1º CADERNO DE PERGUNTAS E RESPOSTAS
EDITAL PREGÃO ELETRÔNICO Nº 90.004/2025

OBJETO: contratação de empresa especializada para Operação da Unidade de Recebimento de Entulhos no Distrito Federal, conforme condições, quantidades e exigências estabelecidas neste Edital e seus anexos.

Conforme Relatório Técnico - SLU/PRESI/DITEC (SEI nº 173710661), segue respostas ao pedido de esclarecimentos.

Figura 10 – Fluxograma de Operação do Serviço “P2 – Britagem”.

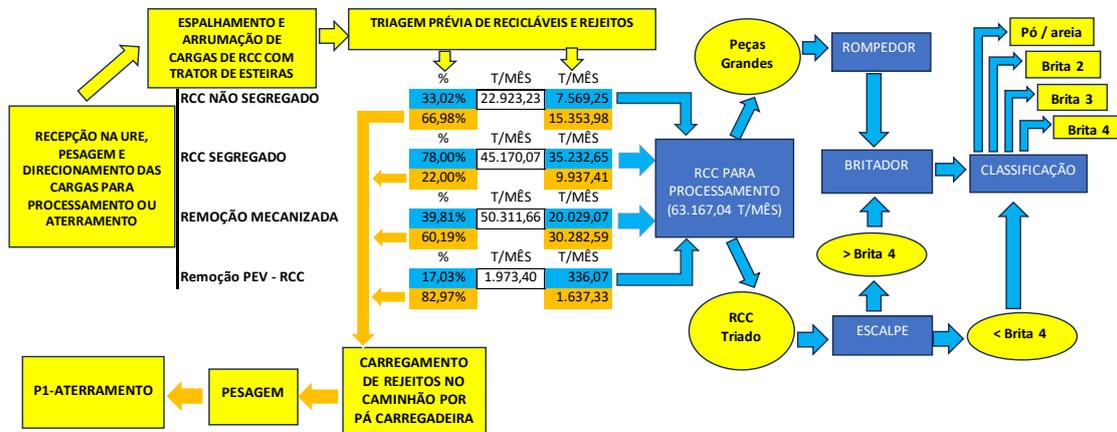
QUESTIONAMENTO 39 - É CORRETO AFIRMAR QUE, conforme estabelecido no Anexo I – Projeto Básico, a segunda triagem das cargas na Unidade de Britagem (UB) envolverá o encaminhamento dos resíduos para as seguintes quatro rotas distintas (Figura 10):

1. **Rejeitos:** Destinados à área de Aterramento – P1, com pesagem prévia.
2. **Recicláveis:** Encaminhados para a área indicada pelo SLU para posterior destinação pelo próprio SLU.
3. **Grandes Peças:** Destinadas ao Rompedor.
4. **RCC triado:** Encaminhado ao Equipamento de Escalpe? Se a resposta for negativa, a Administração deverá fundamentar a sua resposta.

Resposta: Após a devida separação dos resíduos constantes nas cargas que adentram a UB, os resíduos são enviados para a devida área, sendo as indicadas nas quatro rotas distintas.
